Norme Tecniche di Attuazione

Piano Particolareggiato di iniziativa privata
Scheda di Progetto 13.26/b del P.R.G.

VARIANTE

Acquisizione dei pareri funzionali all'Approvazione di variante a Piano Particolareggiato di iniziativa privata denominato "Via Siracusa-Sottopasso", Scheda 13.26b del P.R.G. '99, approvato con delibera di G.C. n. 82 del 08/03/2016- Parere

SCALA 1:250

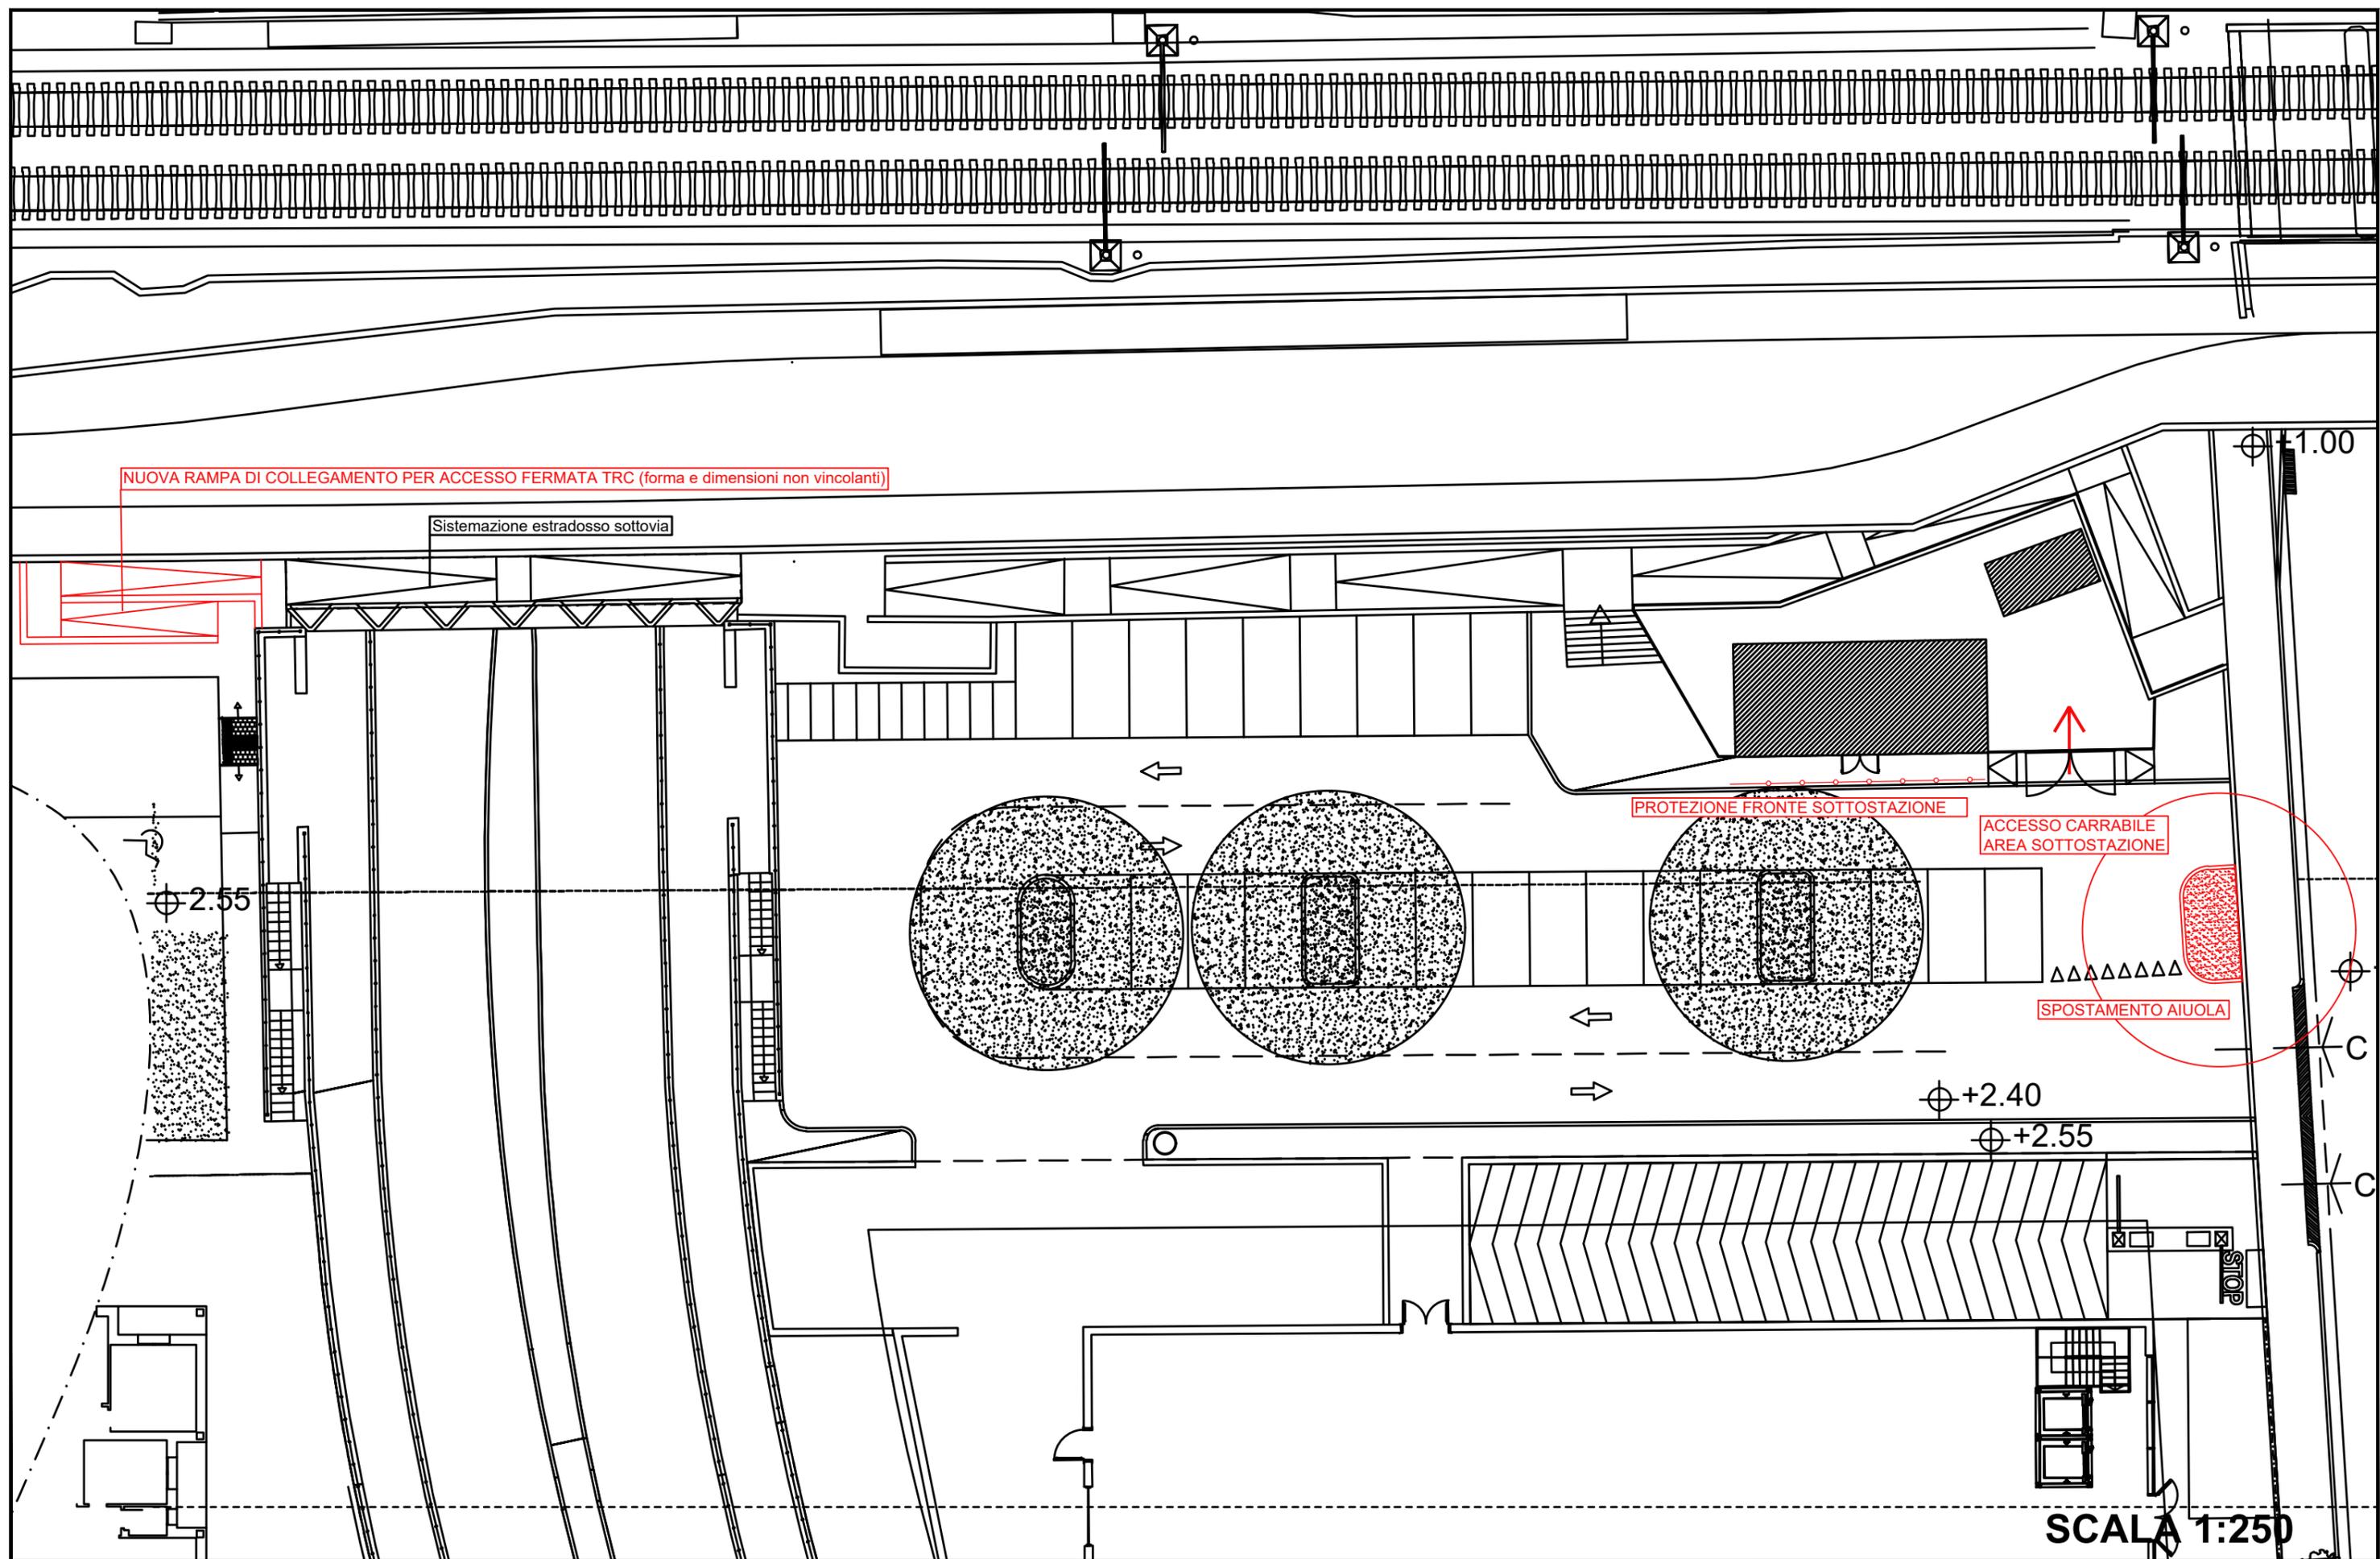
In un'ottica di miglioramento del progetto a favore della sicurezza di operatori ed utenti si ritiene importante introdurre alcune modifiche di modesta entità agli interventi nelle aree pubbliche che vengono di seguito descritti e dettagliati nell'elaborato planimetrico allegato:

PLANIMETRIA DI MASSIMA

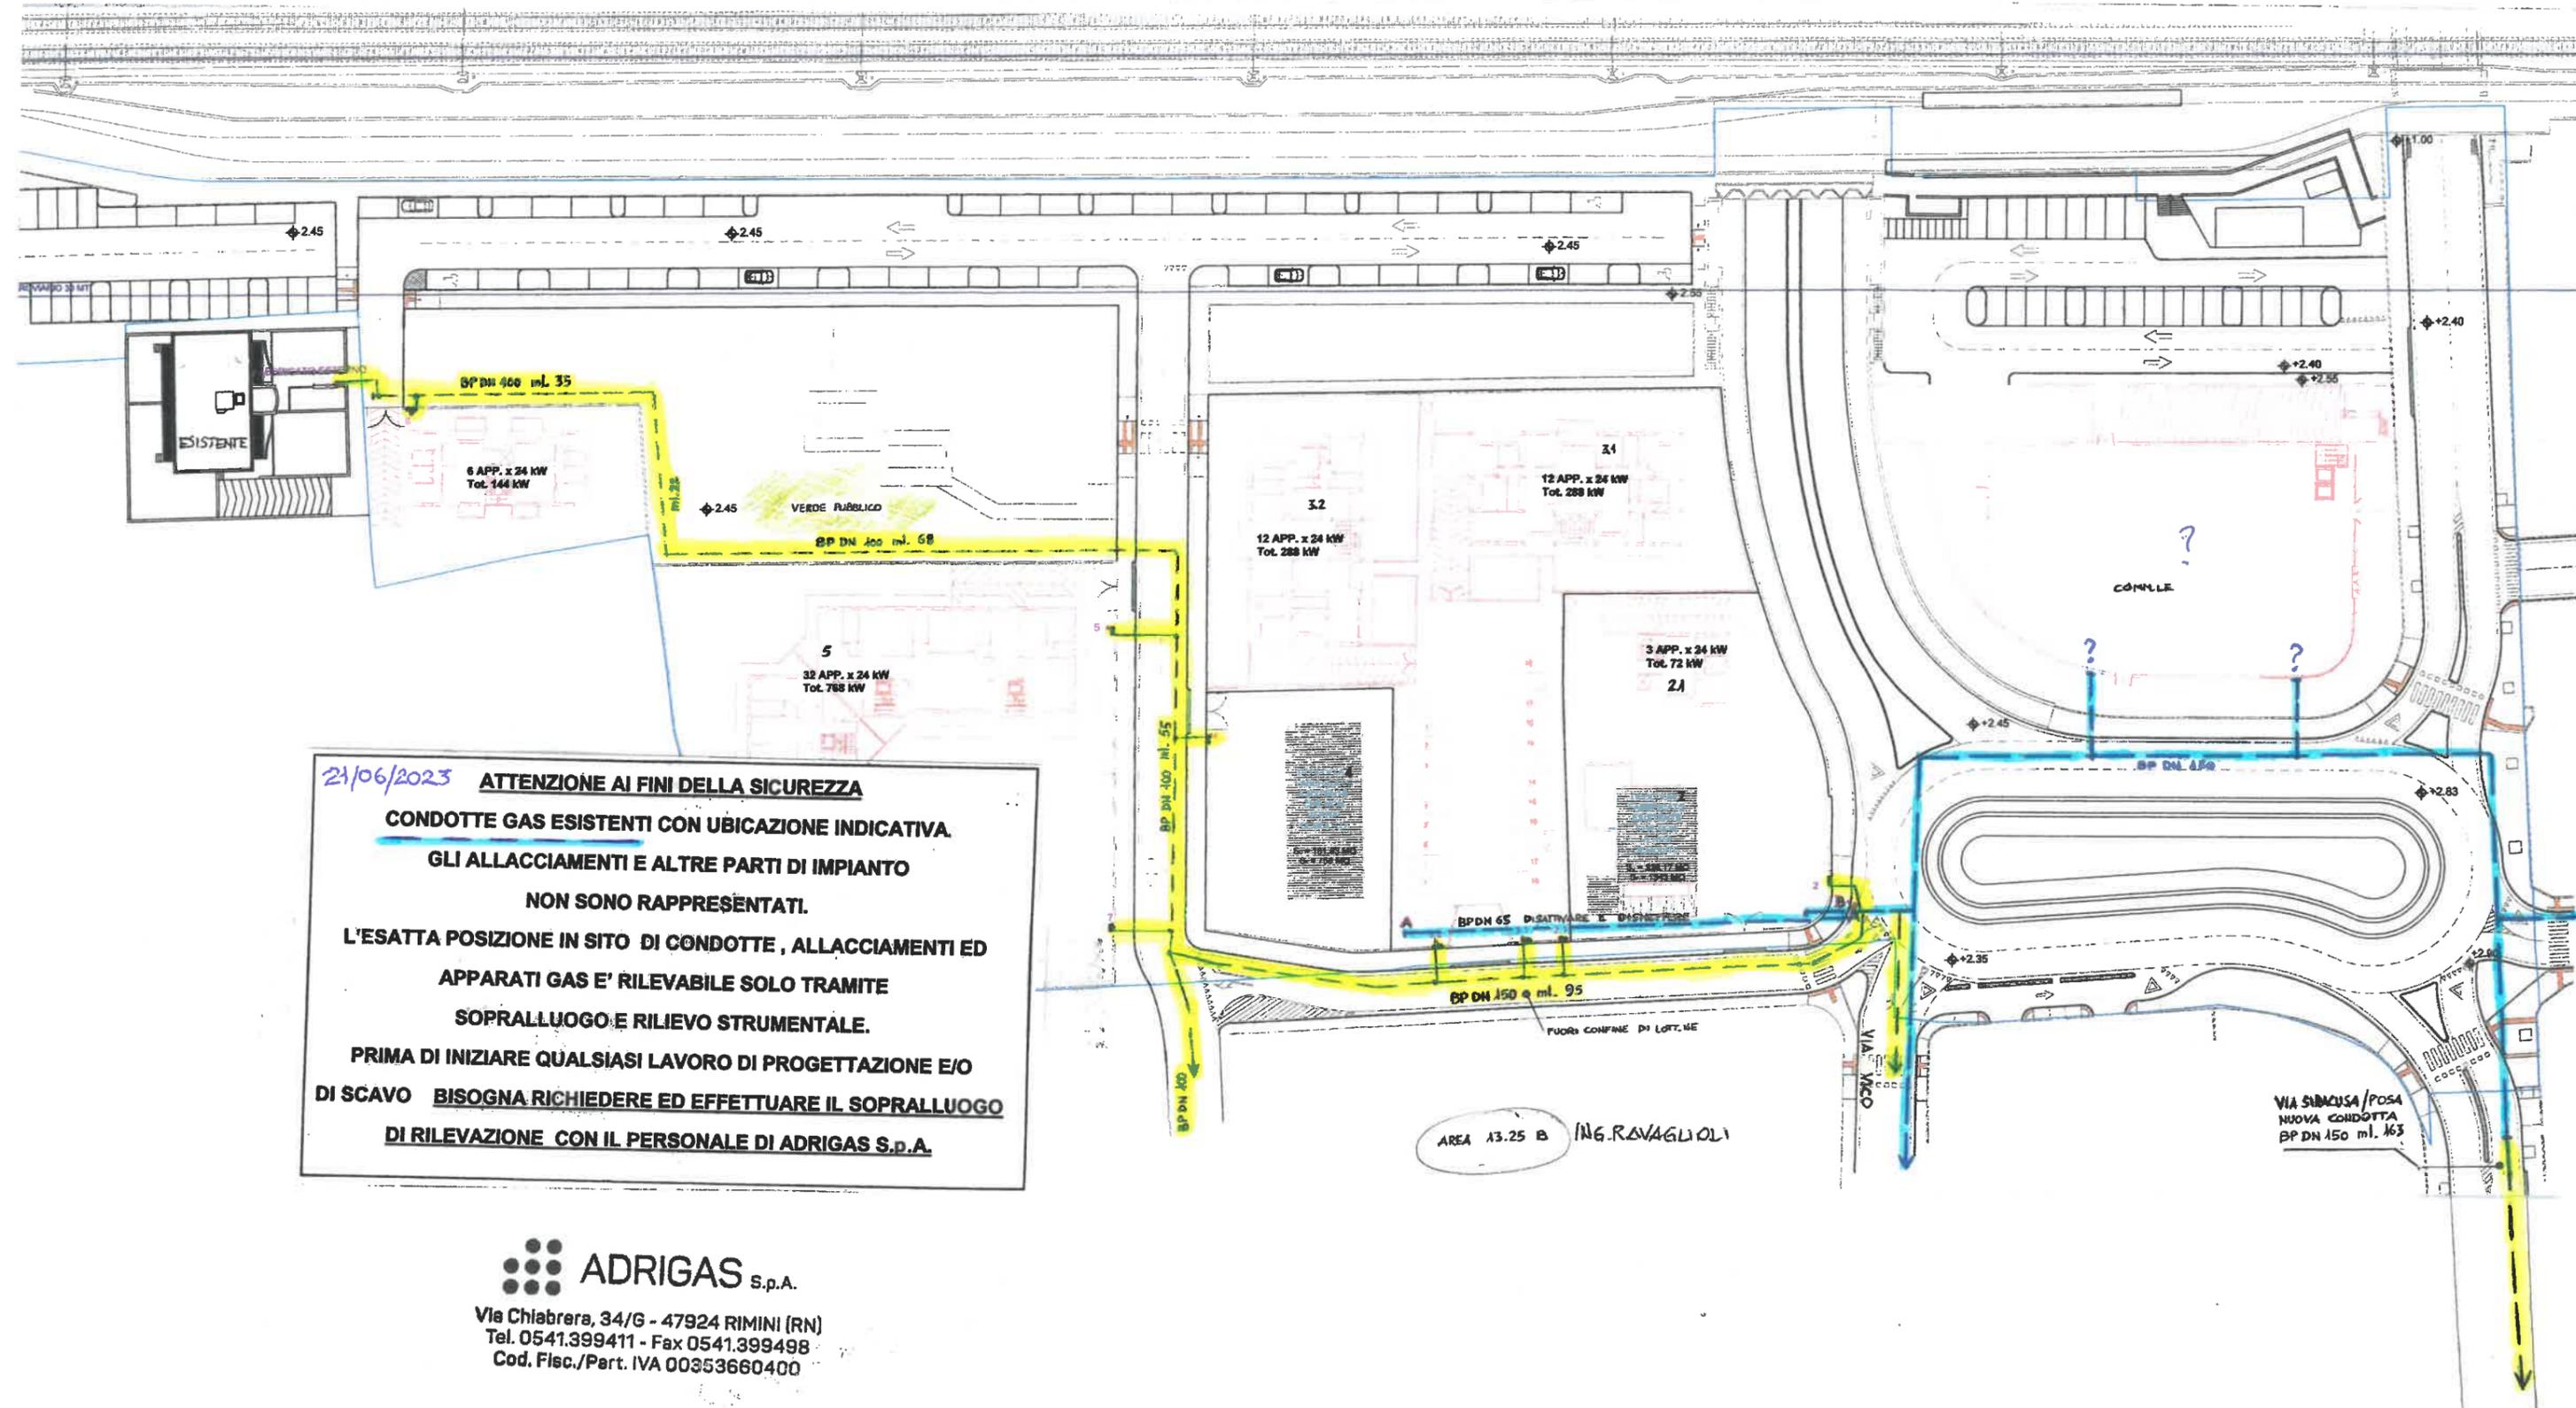
Abbiamo ora previsto la posa di nostri nuovi impianti in lottizzazione, le nuove condotte gas dovranno essere derivate dalle nuove opere di metanizzazione previste nel limitrofo comparto (Ing. Ravaglioli area 13.25 B) il tutto come indicativamente visibile in nostro schema planimetrico indicativo.
